**ELAMU REKONSTRUEERIMINE JA LAIENDAMINE.
ABIHOONE REKONSTRUEERIMINE JA LAIENDAMINE
KAHE KORTERIGA ELAMUKS**

Eelprojekt

Tallinn, märts 2012.a.

Tallinna Kultuuriväärtuste Amet on läbi vaadanud _____) eelprojekti ja esitab järgnevad märkused:

VAADE LOODEST

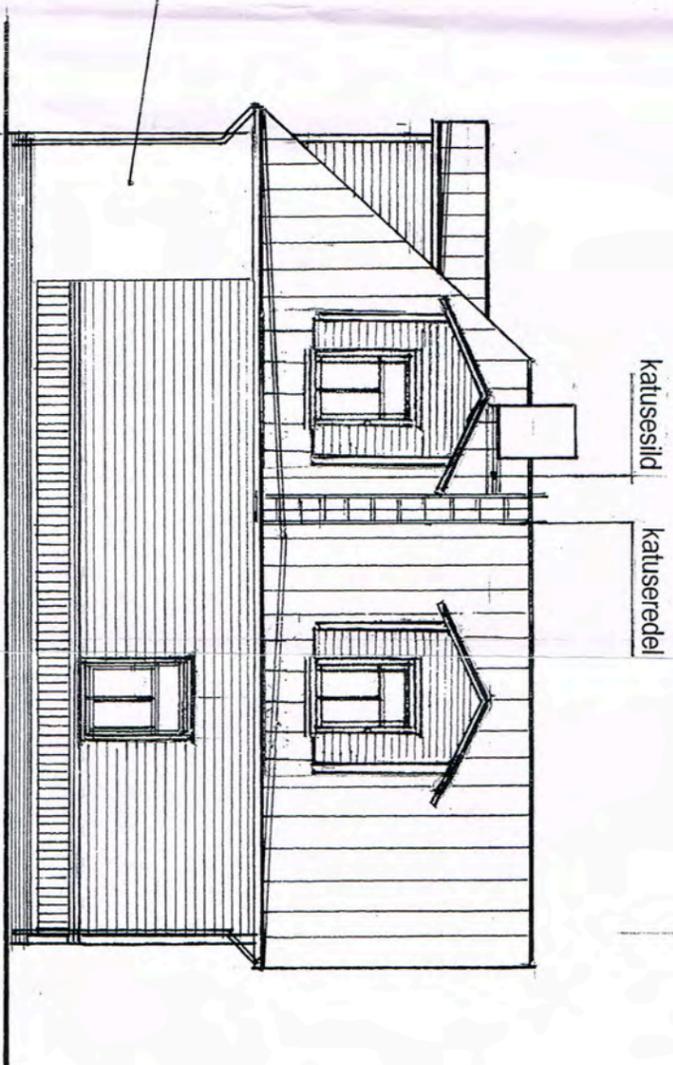
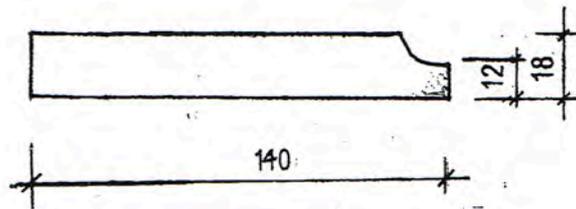
MÄRKUSED: Laudvooder täiustatud ulatuses asendada 12 mm Luja A1 plaadiga.

Räästa-alune katta 12 mm Luja A1 plaadidega.

Värvida laudvoodriga samas toonis.

AKNA RÖHTLÕIGE

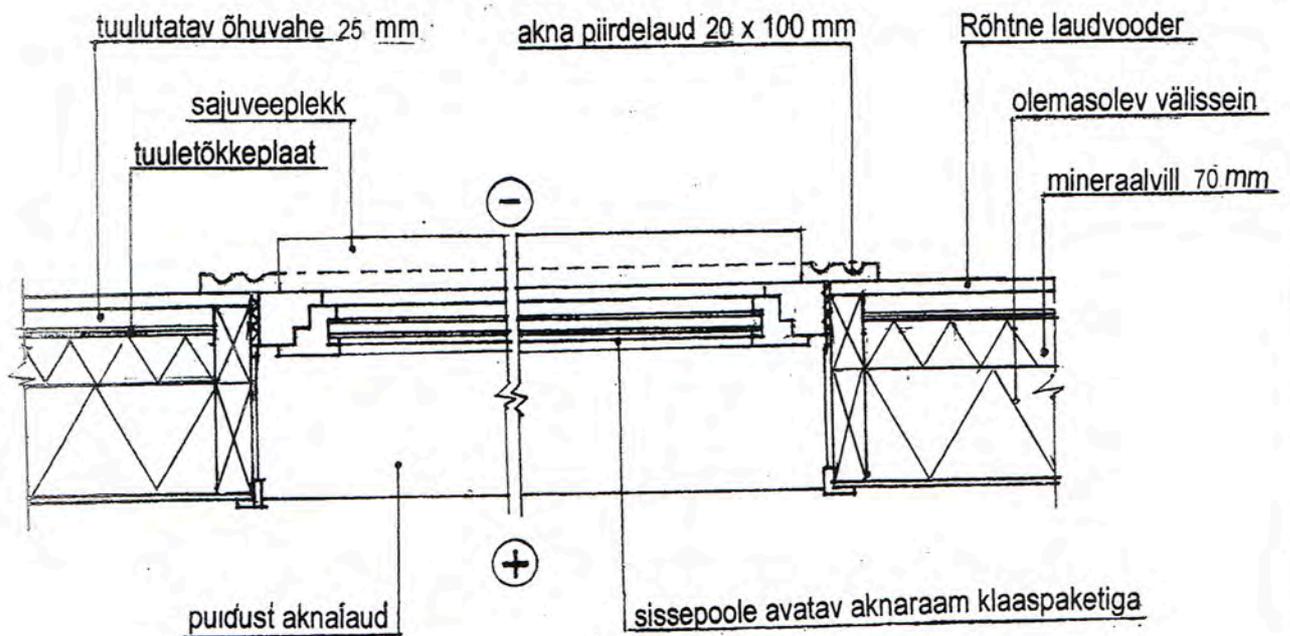
- Akende ettetõstmise illustreerimiseks tehtud lõige ei kajasta reaalsel olukorda – peale tuulutatavat õhuvahet on märgitud järgmise kihina olemasolevat välisseina. Jooniselt tundub nagu oleks tegemist karkassmajaga kuid tegelikkuses on tegemist lisasoojustatud palkmajaga, parandada ja lisada õige lõige.
